**AVIS RELATIF À LA PROTECTION
CONTRE LES EVENTUELS EFFETS NOCIFS ET NUISANCES
PROVOQUÉS PAR LES RAYONNEMENTS NON IONISANTS
GÉNÉRÉS PAR DES ANTENNES ÉMETTRICES STATIONNAIRES**

Commune : CHARLEROI - Exploitant : ORANGE

Référence exploitant : 063C1_5 / 30086C1_1 / 40086C1_1 / 50086C1_1

Rapport n° 1752 / 2025

Figure 1 : Vue en plan des lieux de séjour et des points de contrôle

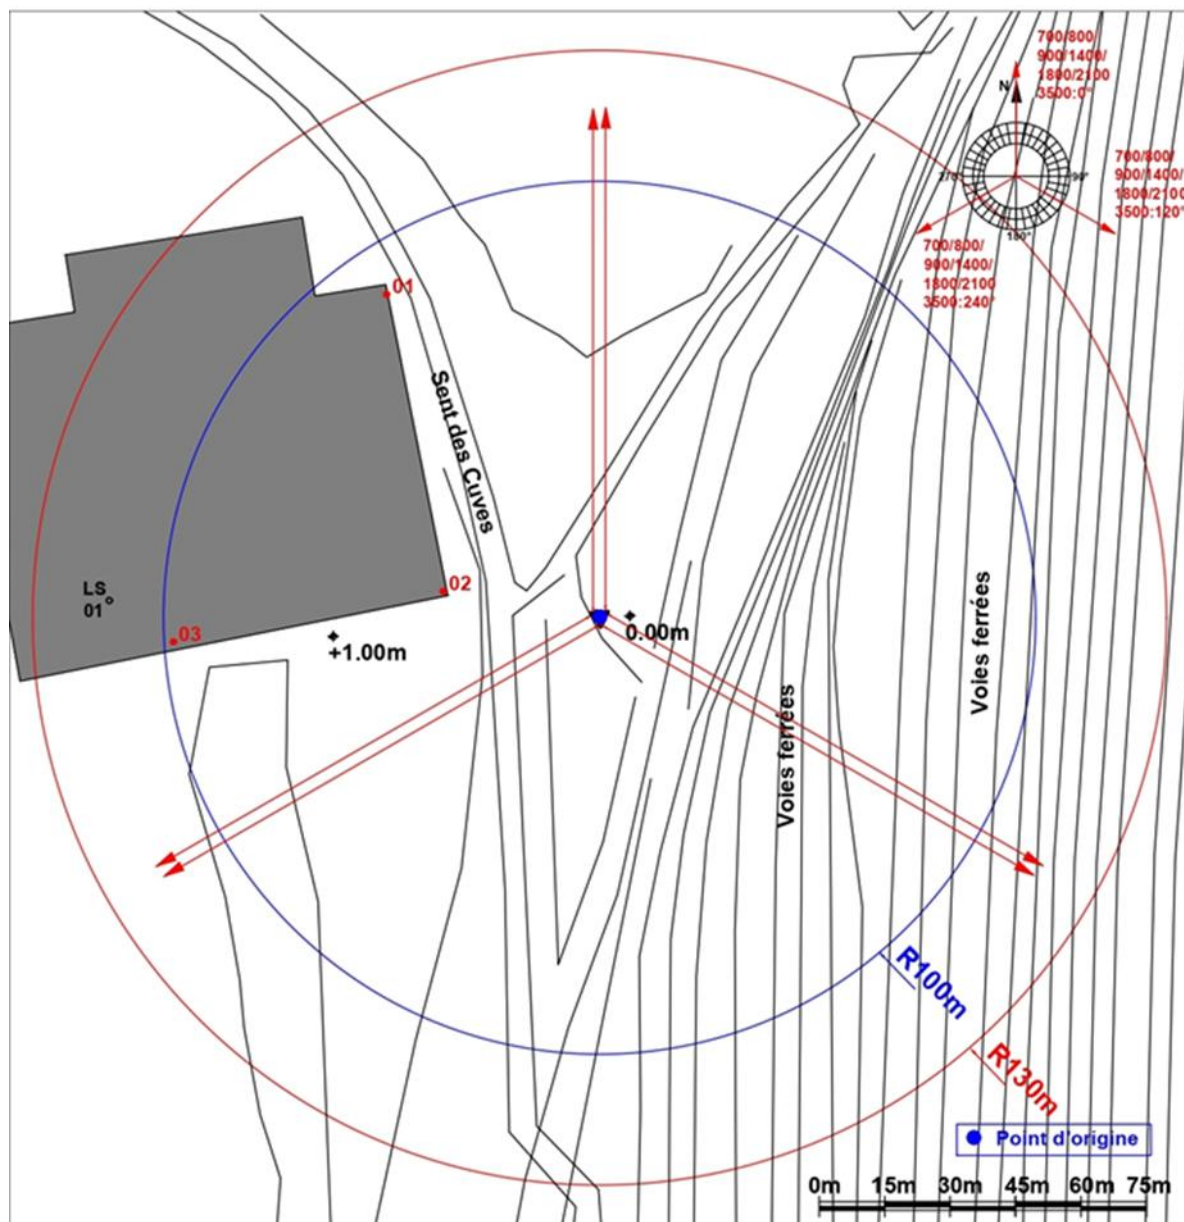
Les fréquences d'émission, la puissance rayonnée par chacune des antennes et leur gain permettent de déterminer le rayon de la zone à analyser. Tout dépassement de la limite par installation est exclu en dehors de cette zone. Le tableau 2 reprend les 35 LS² pour lesquels l'indice d'exposition est le plus élevé. Les différentes colonnes indiquent :

- le numéro du point de contrôle repris sur un des plans de la figure 1;
- le numéro du LS dans lequel se trouve le point de contrôle de la 1^{ère} colonne ;
- l'atténuation d'obstacle prise en compte pour le calcul de l'indice d'exposition dans le LS ;
- le résultat du calcul de l'indice d'exposition.

N° point de contrôle	LS	Atténuation (dB)	Indice d'exposition relatif à la limite par installation IE_i
3	LS01	3,0	0,094
1	LS01	3,0	0,048
2	LS01	3,0	0,009

En ce qui concerne les antennes de l'installation mentionnées dans le tableau 1, la distance maximale à laquelle la limite pourrait être atteinte, à l'extérieur, est égale à 89,2 m. S'il n'y a pas de LS à une distance inférieure, les antennes respectent forcément la limite d'immission.

Dans le cas des LS situés à l'intérieur des bâtiments, une atténuation d'obstacle est prise en compte et il en résulte que la distance maximale à laquelle la limite pourrait être atteinte se réduit à 63,7 m.

Figure 2 : Vue en plan des installations d'antennes dans un rayon de 300 mètres autour de l'installation faisant l'objet de la demande d'avis

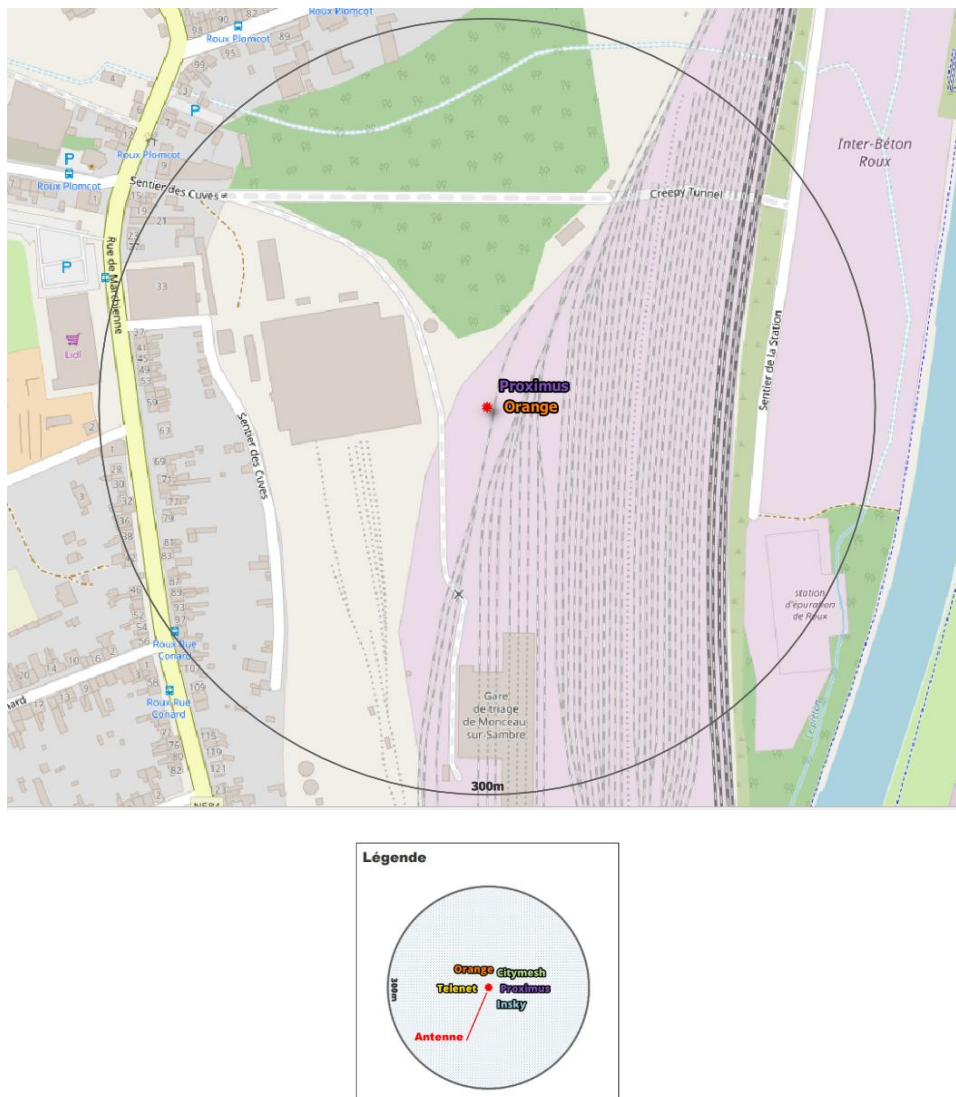
Le plan en projection verticale de la figure 2 indique la localisation des installations d'antennes émettrices stationnaires visées par le décret et situées dans un rayon de 300 mètres autour de l'installation référencée dans le paragraphe 2 et localisée au centre du cercle. Les données de localisation de ces antennes et les avis correspondant sont accessibles via le cadastre en ligne des antennes émettrices stationnaires⁸. Les installations prises en compte dans l'évaluation du respect de la limite cumulative sont les installations d'antennes émettrices déclarées en service par l'exploitant à la date du présent avis, à l'exception de l'installation référencée dans le paragraphe 2 et éventuellement d'autres installations ayant fait l'objet d'une demande d'avis à la même date et qui sont situées à l'intérieur de la zone de 300 mètres de rayon.

- il y a au plus 4 installations d'antennes émettrices stationnaires présentes dans la zone d'évaluation de 300 mètres de rayon représentée dans la figure 2, y inclus l'installation référencée dans le paragraphe 2 : la limite cumulative définie à l'article 4, §2 du décret est nécessairement respectée dans les lieux de séjour à l'intérieur de la zone d'évaluation de 300 mètres de rayon ;
- il y a exactement 5 installations d'antennes émettrices stationnaires présentes dans la zone d'évaluation de 300 mètres de rayon représentée dans la figure 2, y inclus l'installation référencée dans le paragraphe 2 et il existe, pour 3 ou 4 de ces installations, un avis attestant le respect de la limite abrogée de 3 V/m : la limite cumulative définie à l'article 4, §2 du décret est nécessairement respectée dans les lieux de séjour à l'intérieur de la zone d'évaluation de 300 mètres de rayon ;

- c) dans tous les autres cas, il a été vérifié que la limite cumulative définie à l'article 4, §2 du décret n'est pas dépassée dans les lieux de séjour sur base du nombre d'installations localisées dans la zone d'évaluation de 300 mètres de rayon représentée dans la figure 2, de leur localisation ainsi que des données inscrites dans la figure 1 et au paragraphe 4 du présent avis et dans les avis attestant le respect de la limite par installation ou de la limite abrogée de 3 V/m relatifs aux autres installations reprises dans la figure 2.

Compte tenu des considérations ci-dessus, il apparaît que l'intensité du rayonnement électromagnétique généré, dans les lieux de séjour situés dans un rayon de 300 mètres autour de l'installation référencée dans le paragraphe 2, par l'ensemble des antennes émettrices stationnaires de l'ensemble des exploitants du même site d'antennes émettrices stationnaires respecte la limite fixée à l'article 4, § 2 du décret.
